Modulo per la presentazione delle osservazioni per i piani/programmi/progetti sottoposti a procedimenti di valutazione ambientale di competenza statale

PROGETTO DEFINITIVO NUOVO COLLEGAMENTO FERROVIARIO STAZIONE DI BERGAMO - "AEROPORTO ORIO AL SERIO" (Codice procedura 5609)

Collegamento Ferroviario Bergamo - Aeroporto di Orio al Serio

Proposte di modifica (interramento)

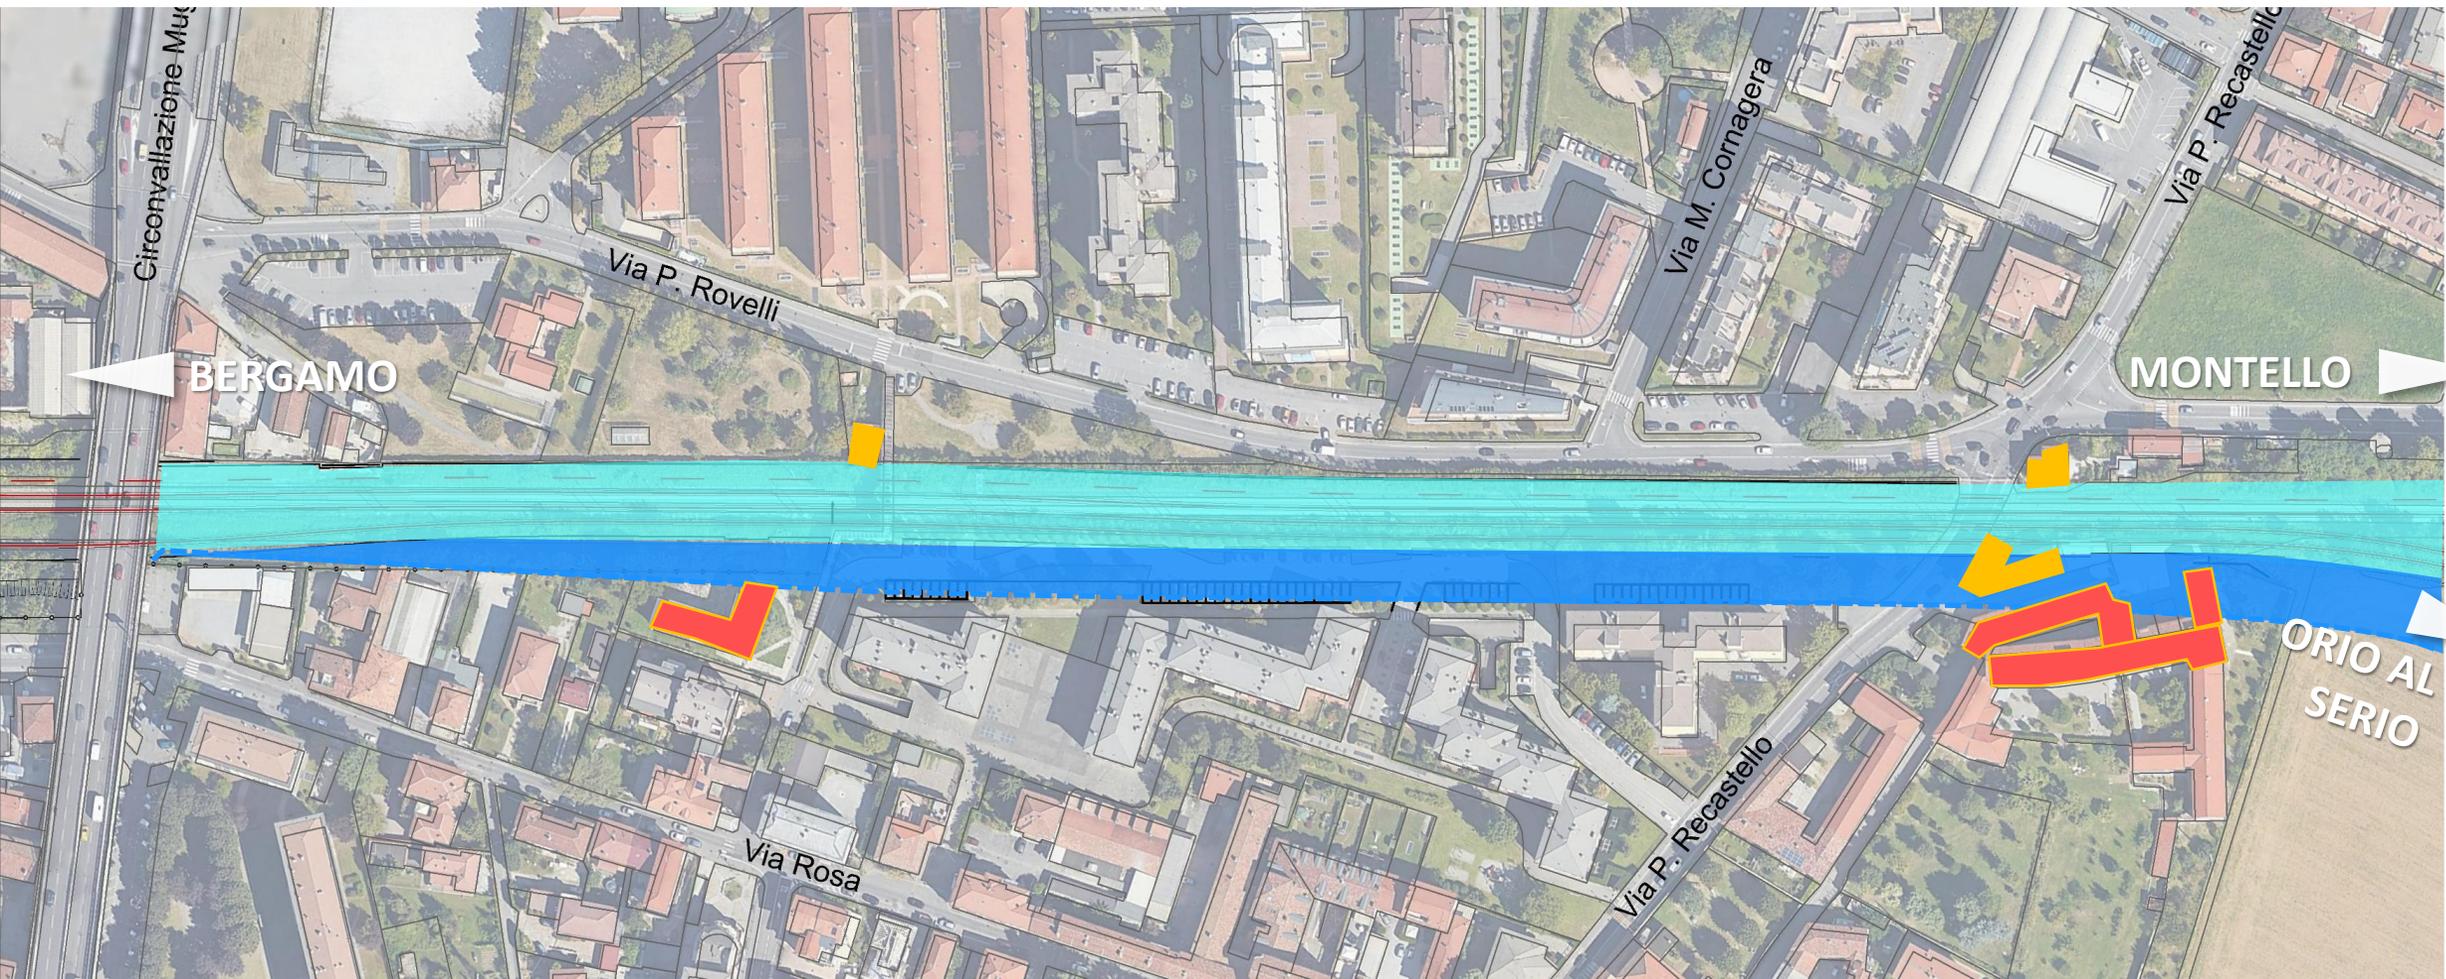
interramento ferrovia per un tratto di 900 mt su cui costruire una pista ciclabile che riconnette le due parti del quartiere attraverso una mobilità lenta, creando così il collegamento ciclopedonale Bergamo-Fiera, un percorso con vista Città Alta. Salvaguarderebbe tutti i parcheggi pubblici e privati della via Recastello, mantenendo un'area alberata, sia pubblica che privata, di circa 2.000mqper una Bergamo più **ATTRATTIVA e SOSTENIBILE**

Analisi di fattibilità tecnica delle proposte di modifica

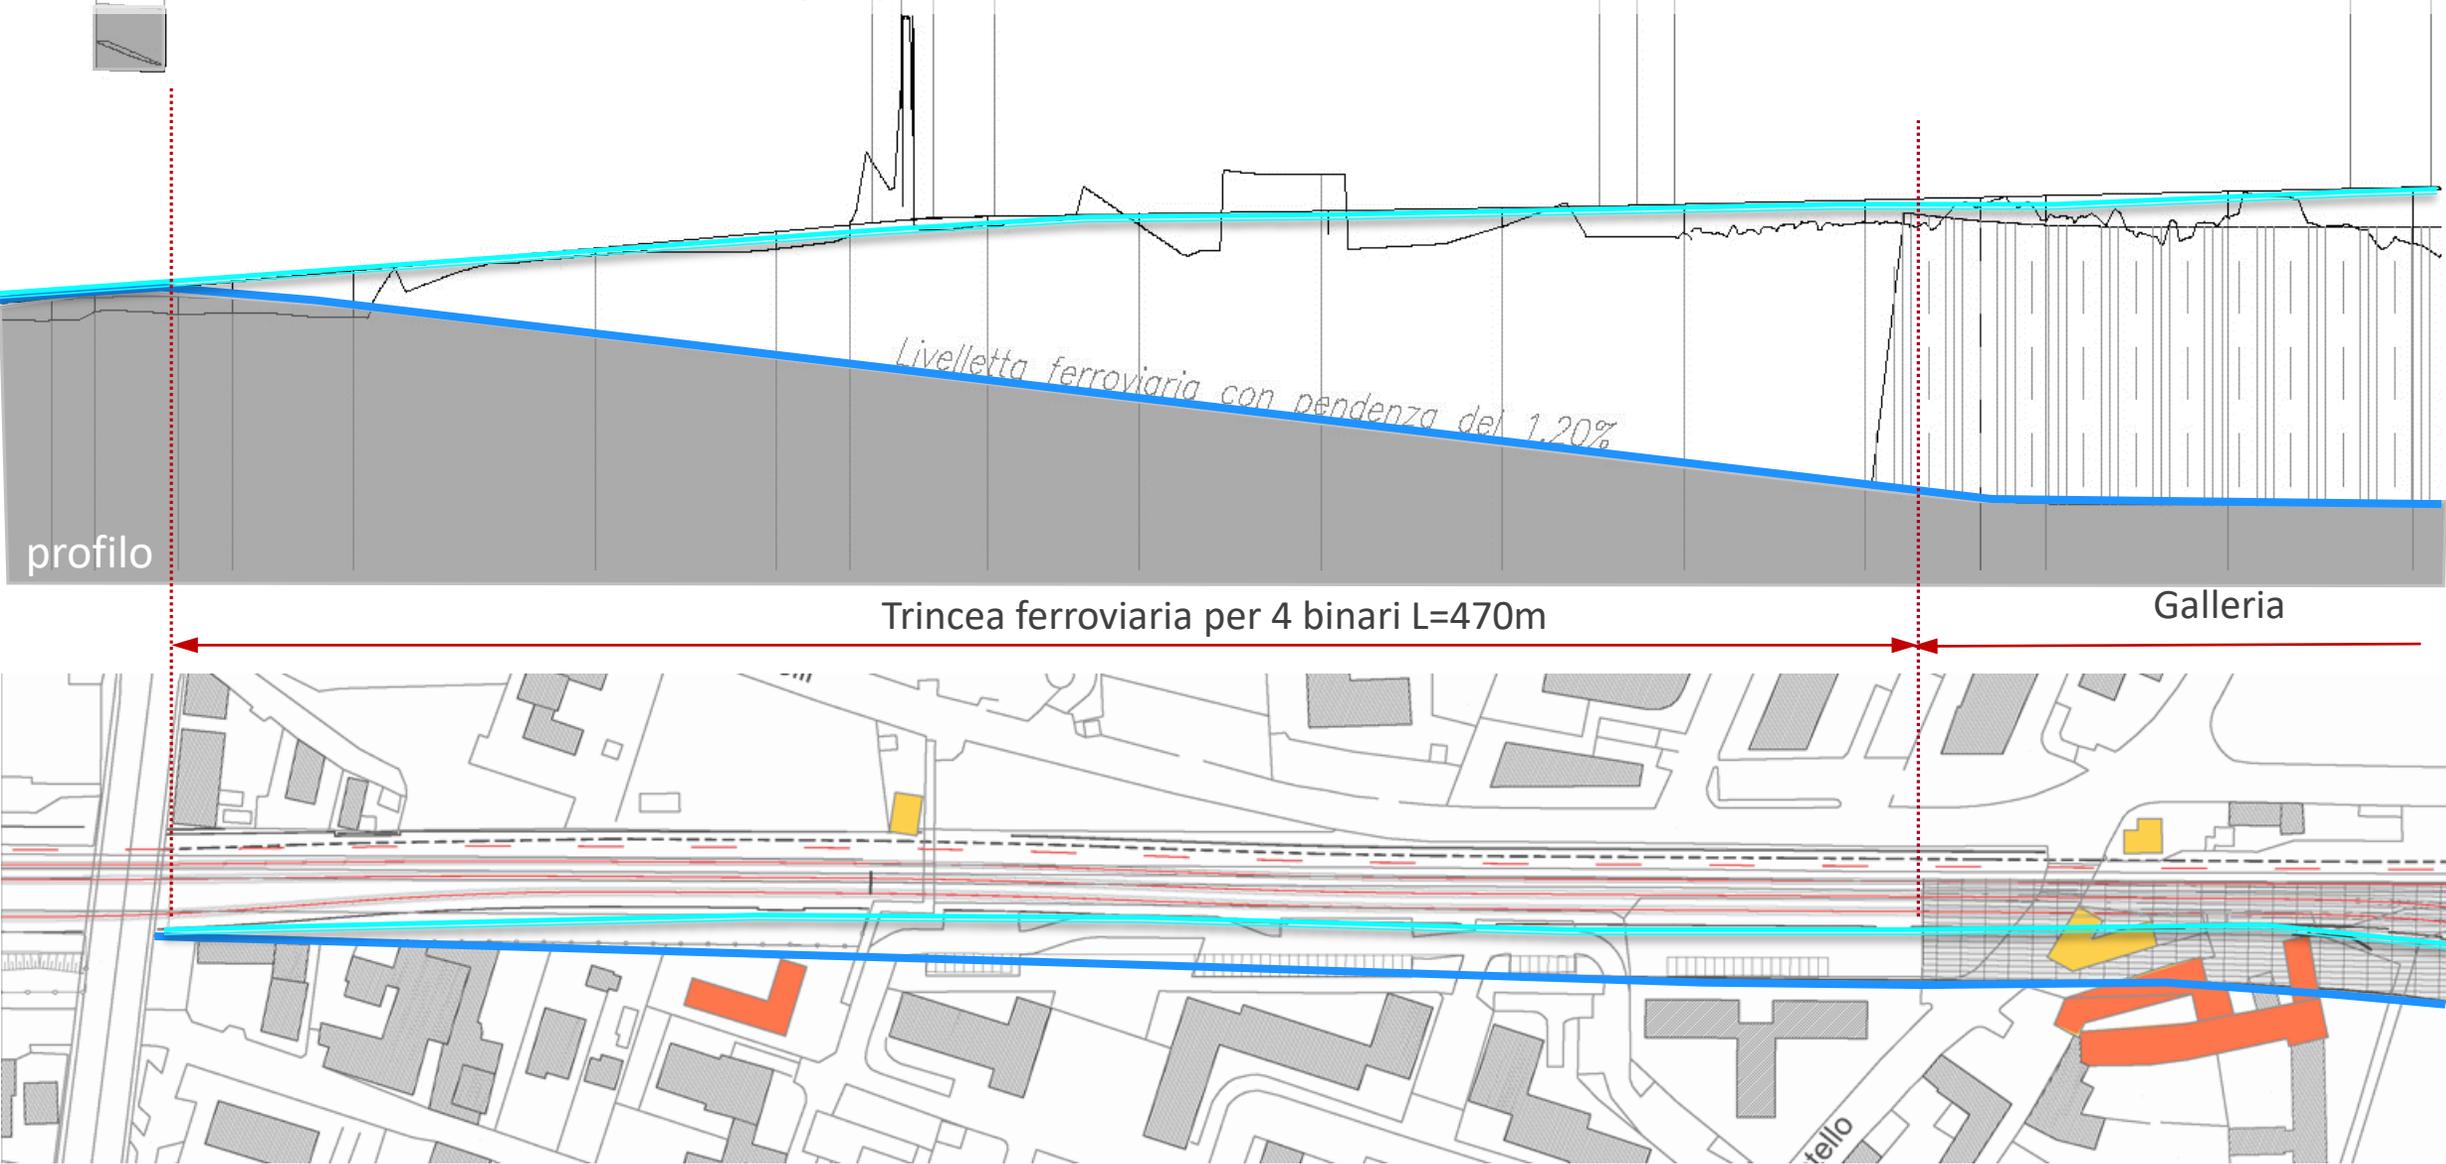
Ingombro progetto RFI in iter autorizzativo

Demolizioni soluzione RFI in iter autorizzativo

Ingombro aggiuntivo per soluzione interrata

Demolizioni aggiuntive soluzione interrata

Analisi di fattibilità tecnica delle proposte di modifica

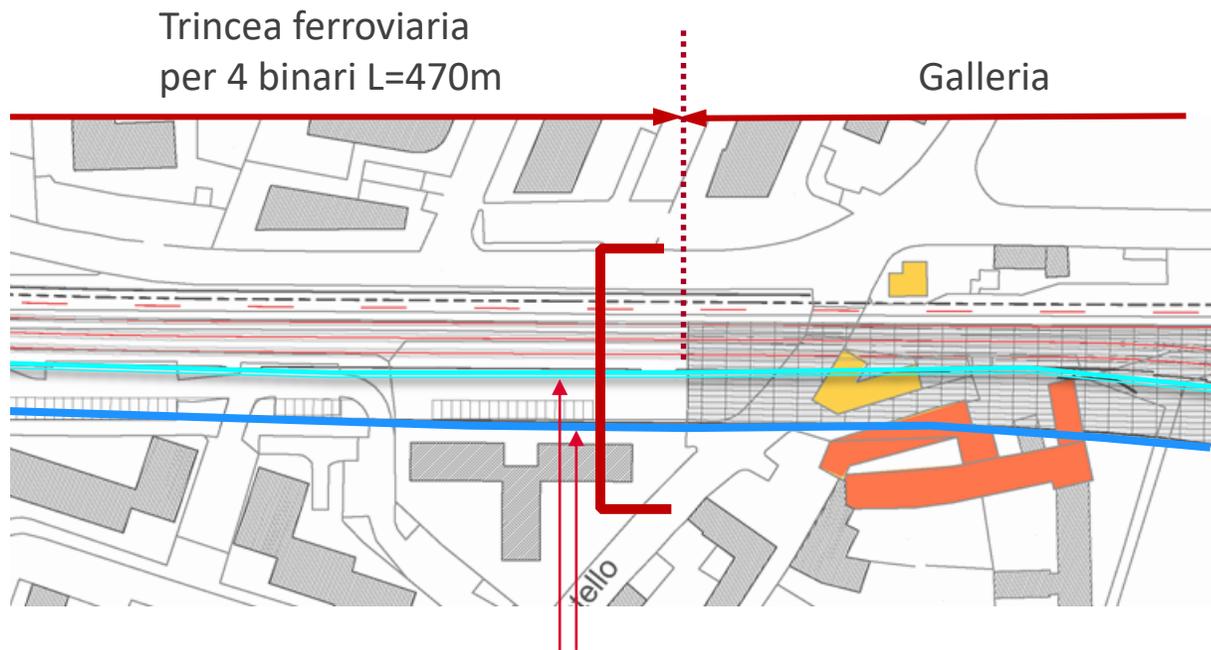
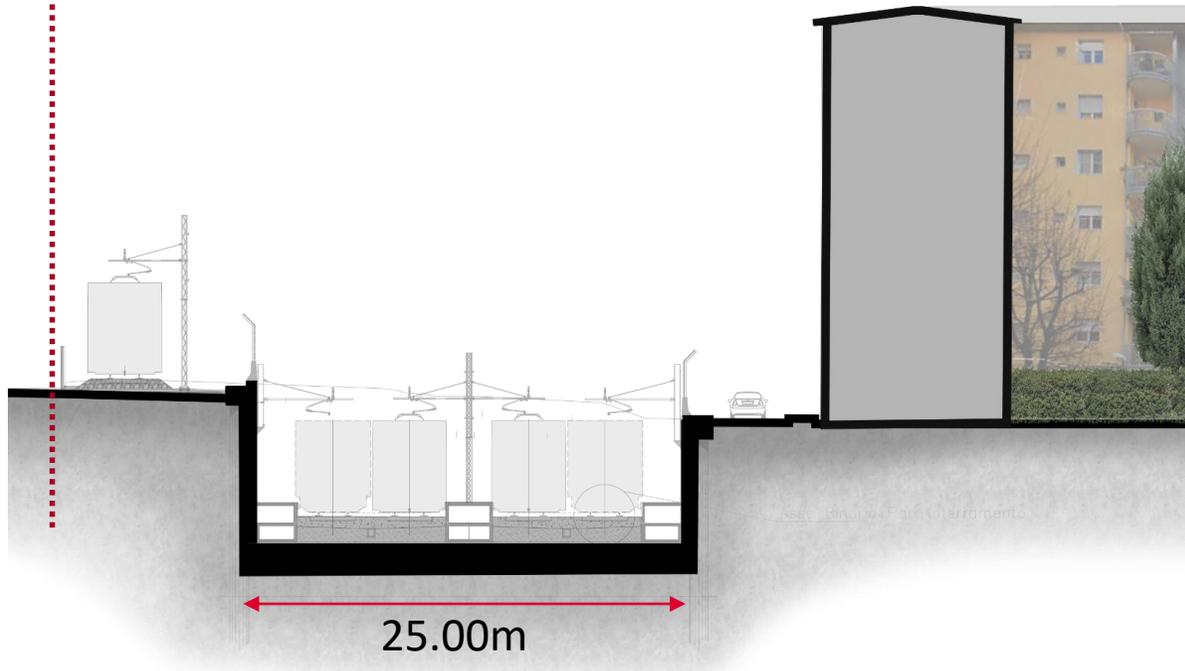
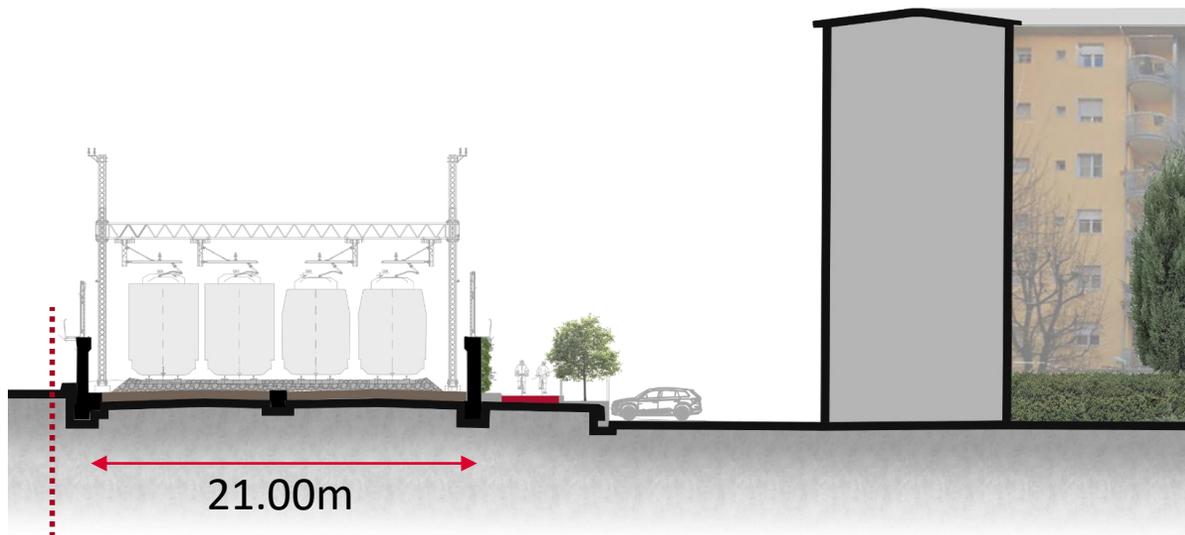
Distanza minima edificio – **progetto Rfi** 8.65m

Distanza minima edificio – **ferrovia soluzione interramento** 5.65m

Analisi di fattibilità tecnica delle proposte di modifica

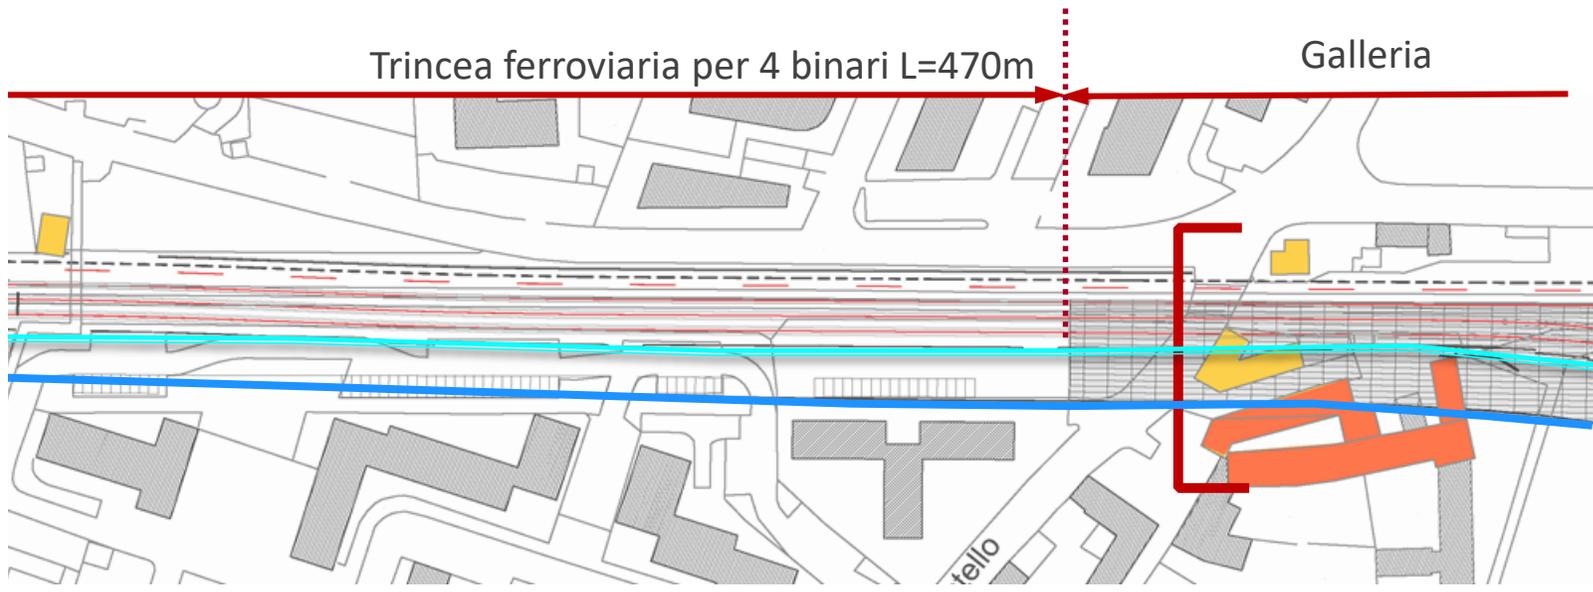
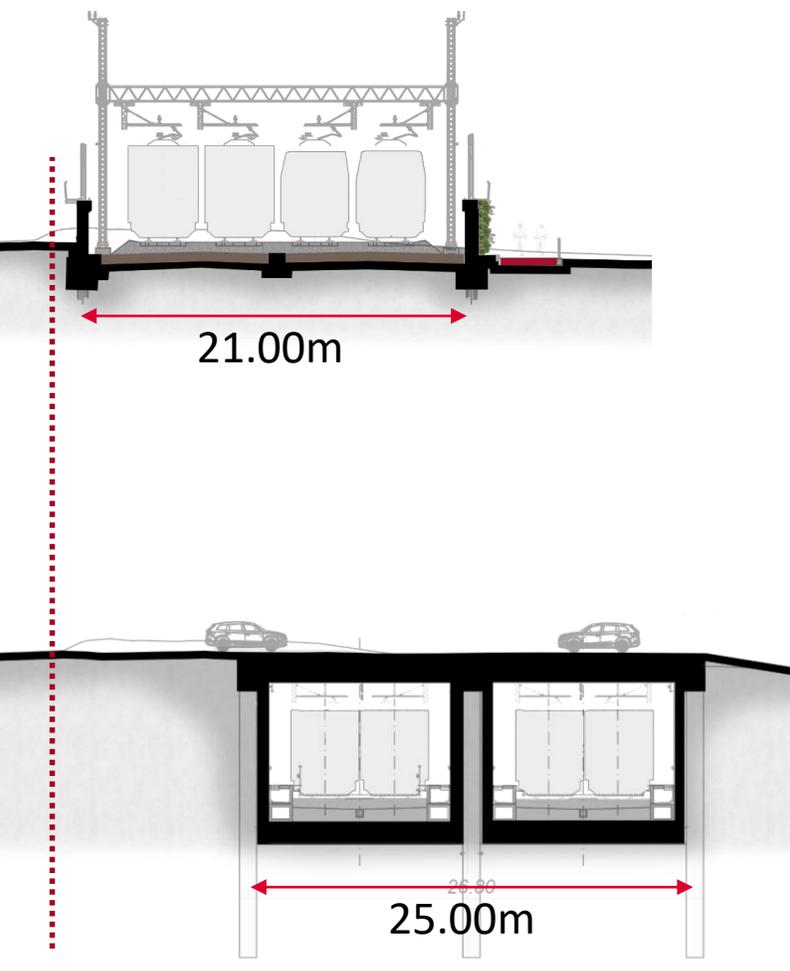
Distanza minima edificio – **muro project review 17.8m**
Distanza minima edificio – **muro trincea 5.65m**
